# 烧结厂中和原料场全封闭改造工程答疑及澄清通知一

现就烧结厂中和原料场全封闭改造工程(编号:JDGC202401058E)招标文件有关疑问答复及合同部分条款作澄清如下：

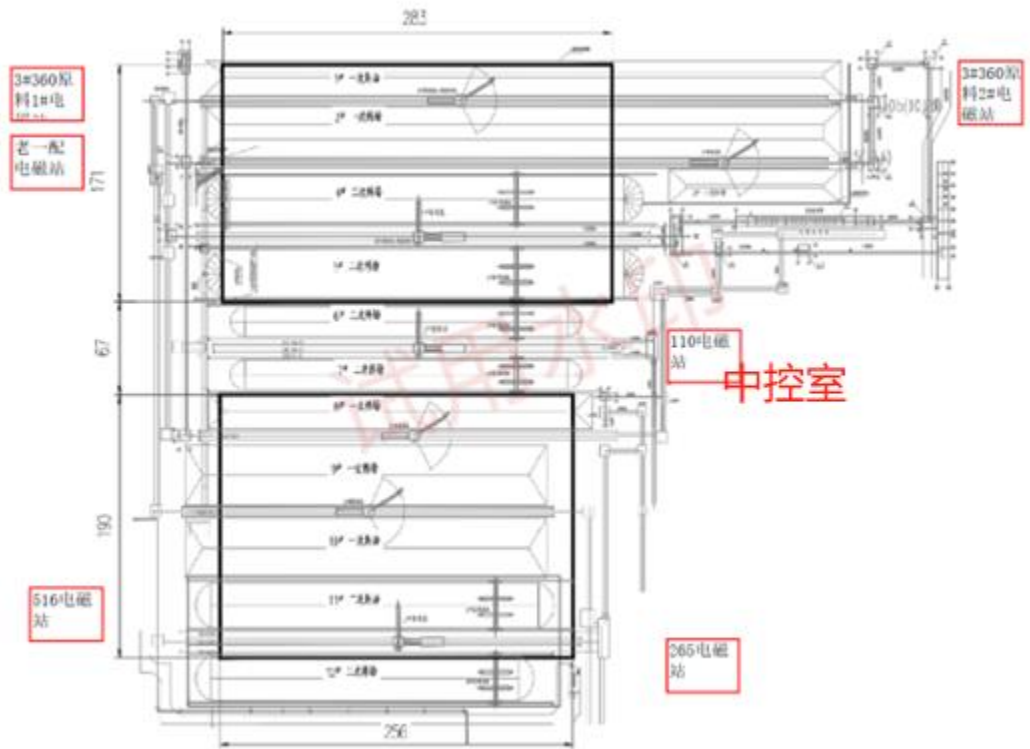
疑问 1:中和料场大棚新增电气柜是否布置在现有电气室内？现有电气室在总图上的位置。

答复：按新增设计。电气室详见附件。

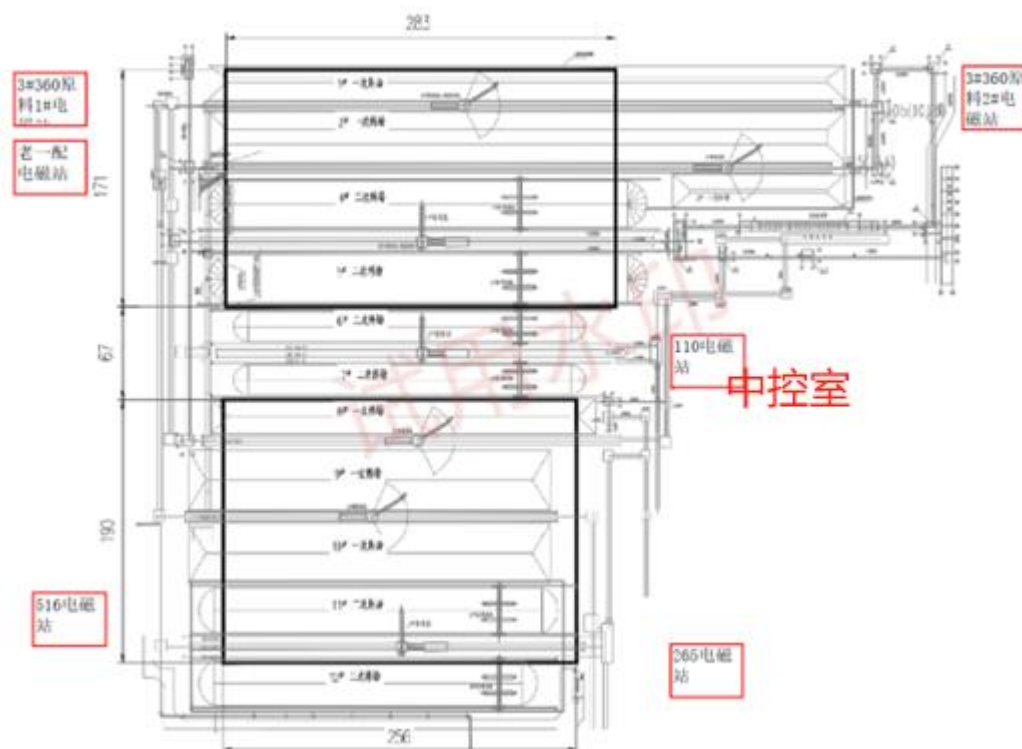
疑问 6:招标文件中提到工业电视信号接到中控室。问题：请提供中控室位置。

答复：详见附件。

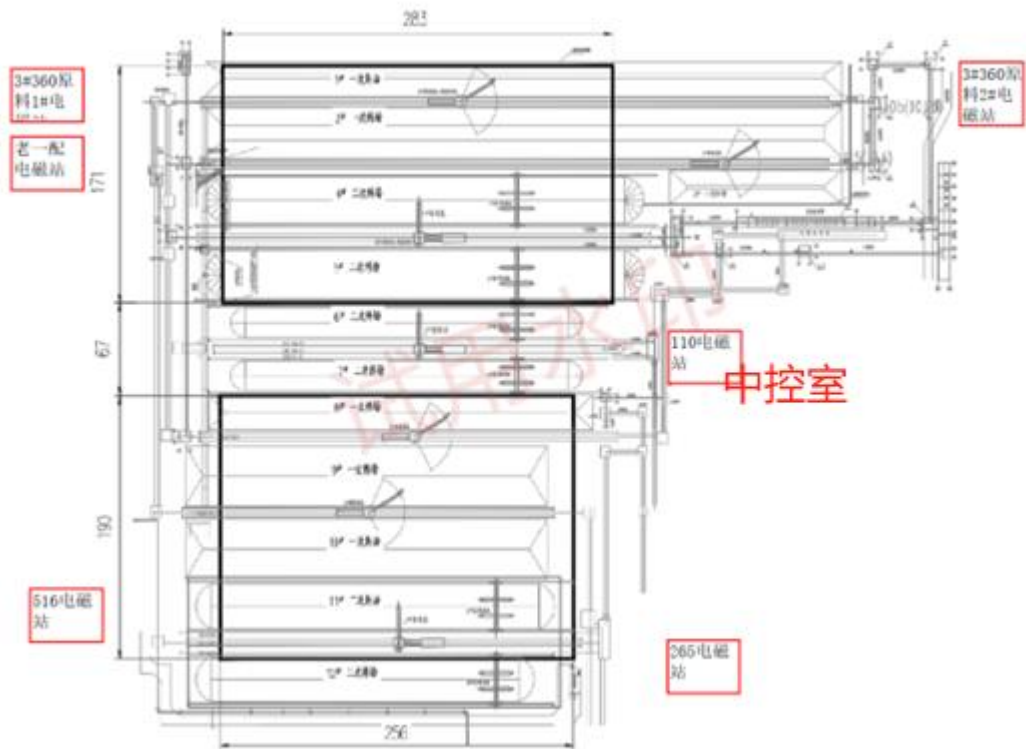
问题：能不能提供各系统取电的电气室总图位置，需要计算进线电缆的长度；

答复：详见附件。

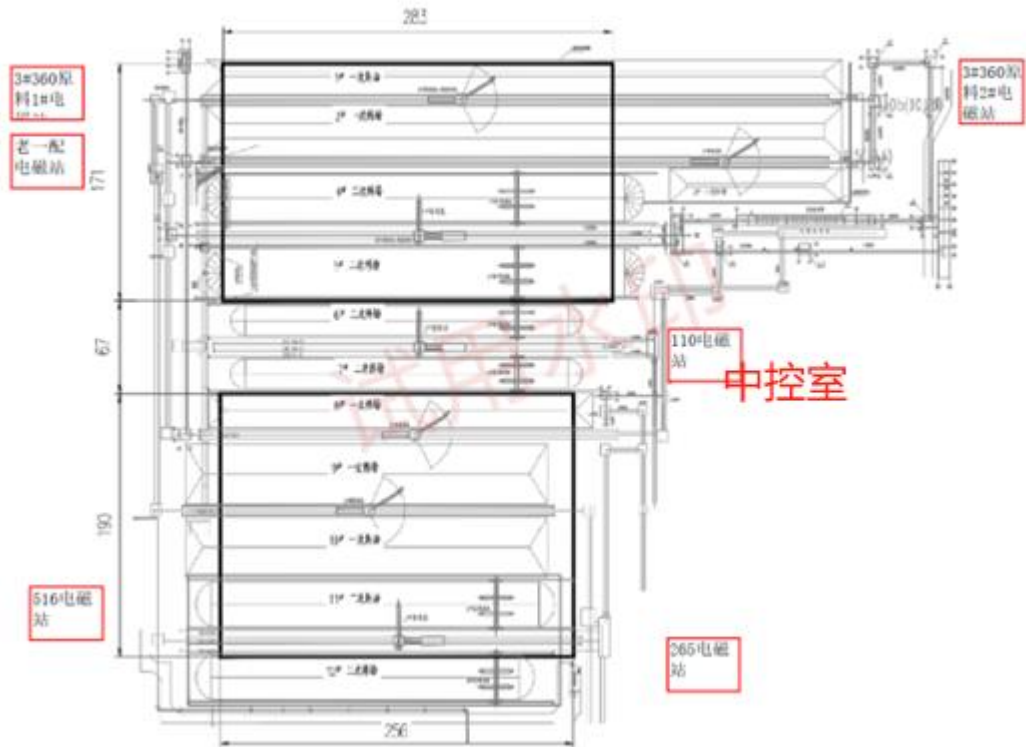
问题:新增的电控柜能够安装在这些电气室里面吗?有没有这些电气室的总图位置?

答复:现有电气室无空位增加盘柜,按新增设计。电气室详见附件。

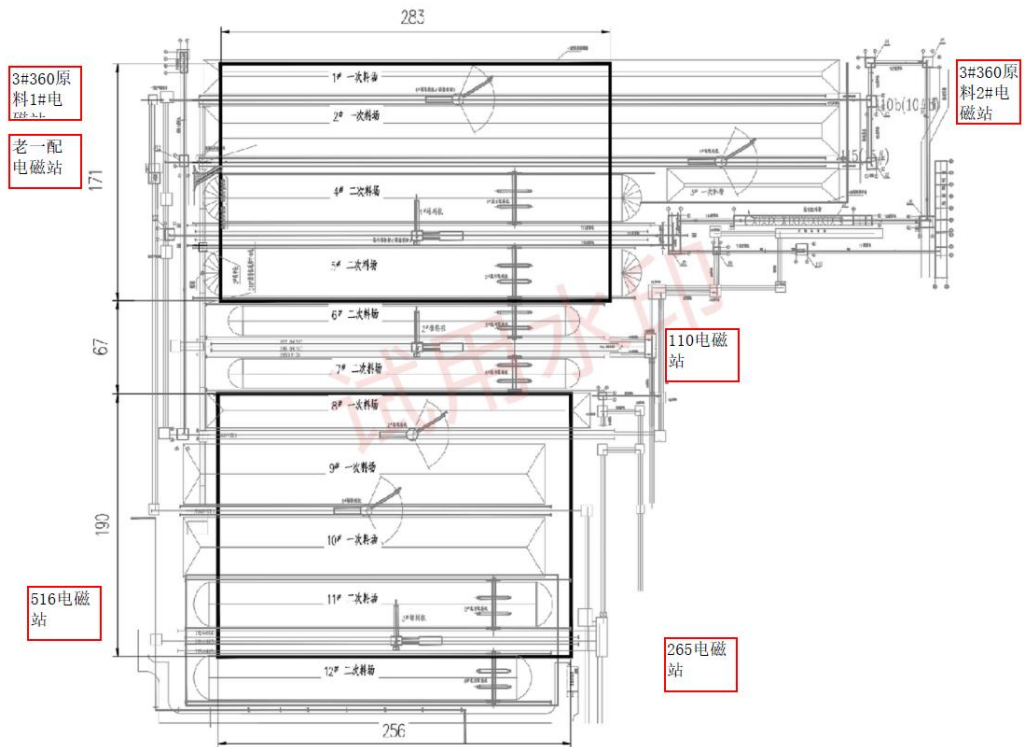
需澄清问题：是否新建配电室（含值班室），大概位置在哪？

**答复：以新建设计，现有电气室见附图。**

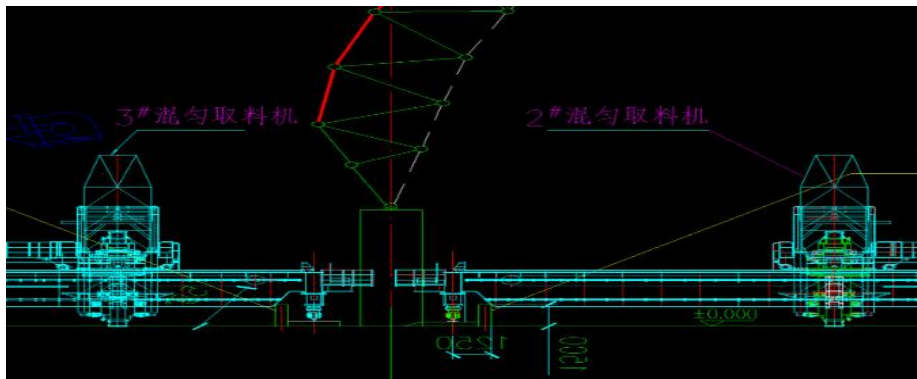
疑问 55:招标文件附图中, 2#混匀取料机端部与 1#棚西面立柱明显干涉, 需局部改造 2#混匀取料机或加大大棚跨度, 请明确设备干涉处处理方式。

**答复:**按招标文件技术规格书要求, 附图为参考图, 2#混匀取料机端部与 1#棚西面立柱明显干涉, 此次棚化是对混匀取料机设备进行改造以避免碰撞, 棚化面积不变, 各投标方可根据自身设计情况优化、在不影响取料机正常生产情况下可以适当拆除混匀取料机设备末端钢结构或者微调料棚范围并提供修改前后对比, 最后根据最终方案进行报价。

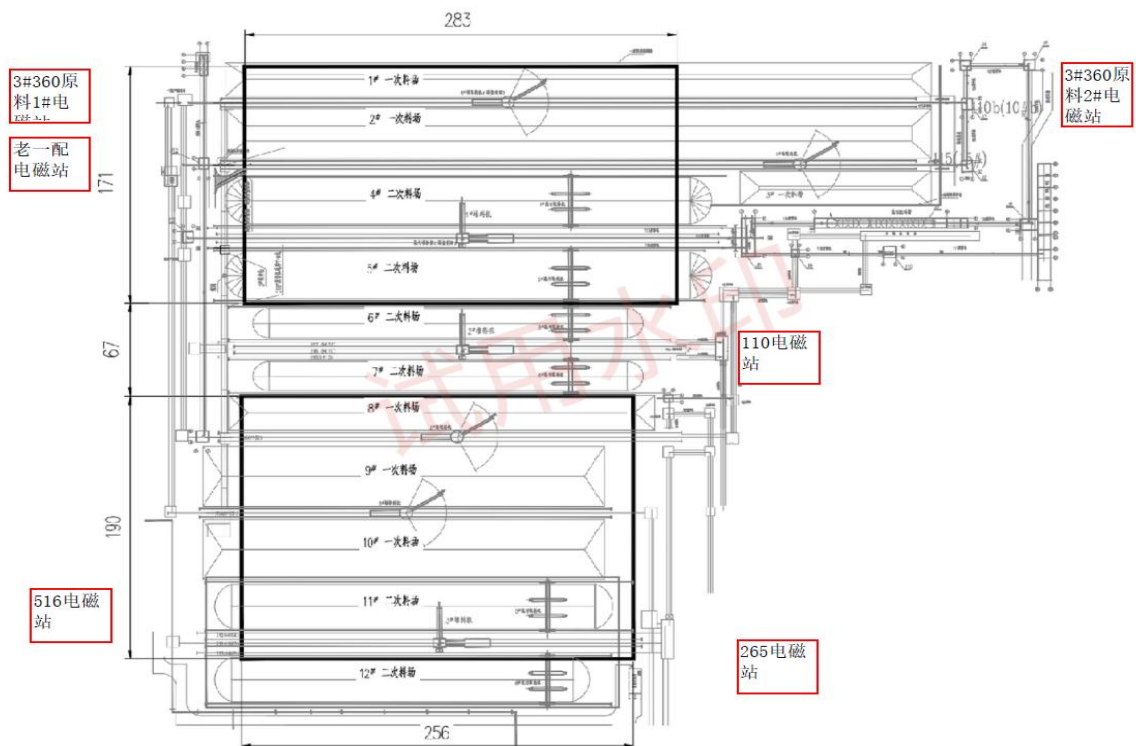
疑问 60:中和原料场区域取电外线,是否有可利用的桥架、通廊或电缆沟?

答复: 现场配电室详见附图。只提供电源接点,根据现场实际通廊还有余量的可以利用,需要重新铺设桥架。
